改善箇所説明図(1)

基準不適合発生箇所
(ドライブsproケット固定ボルト)

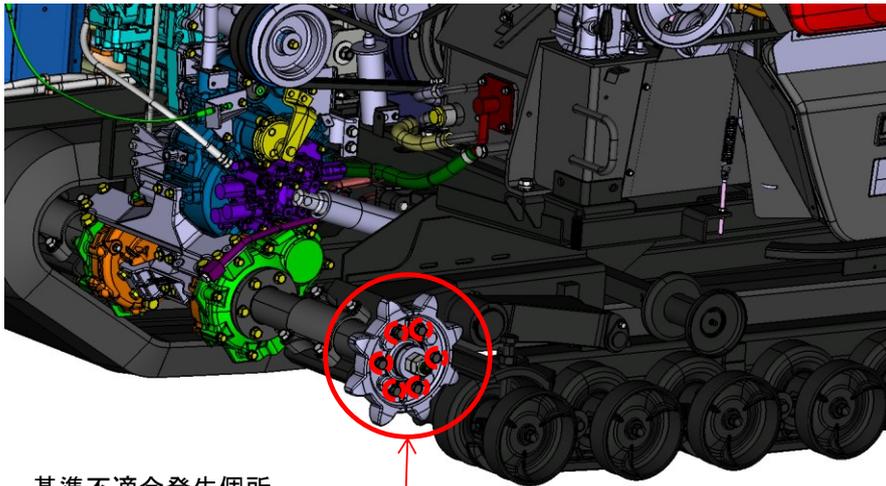
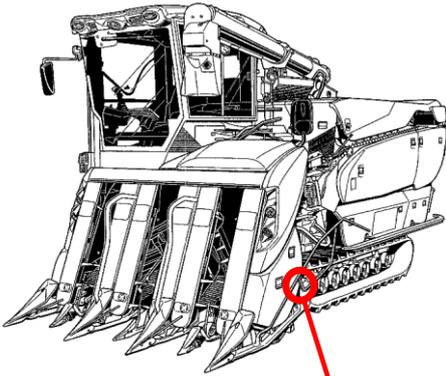
注:  は交換する部品(ドライブsproケット固定ボルト)を示す。

刈取脱穀作業車において、ドライブsproケット固定ボルトの締付力が不足しているため、走行等の負荷により当該ボルトが緩むことがある。そのため、そのままの状態を使用を続けると、ボルトとドライブsproケットが脱落し、最悪の場合、走行装置に噛み込み、走行不能となるおそれがある。

全車両、ドライブsproケット固定ボルトを対策品に交換し、締付トルクを適正トルクで締付ける。
